仕様変更のご案内

RH1 形リレー

RH1 形パワーリレーの一部仕様変更についてご案内いたします。

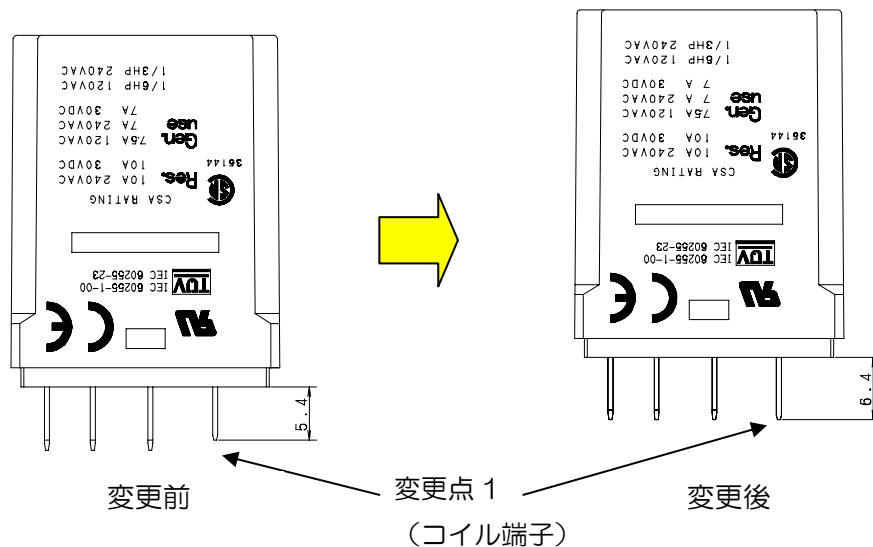
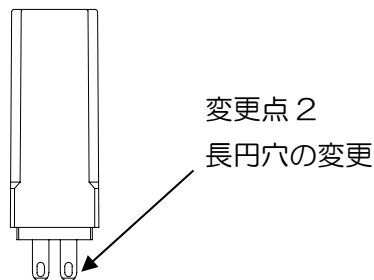
1. ベースからのコイル端子の長さを 5.4mm から 6.4mm へ変更いたします。
(接点端子の長さは 6.4mm のままで変更ありません)

2. コイル端子の穴を 3.0mm×Φ1.2mm 長円穴から 2.2mm×Φ1.2mm 長円穴へ変更いたします。
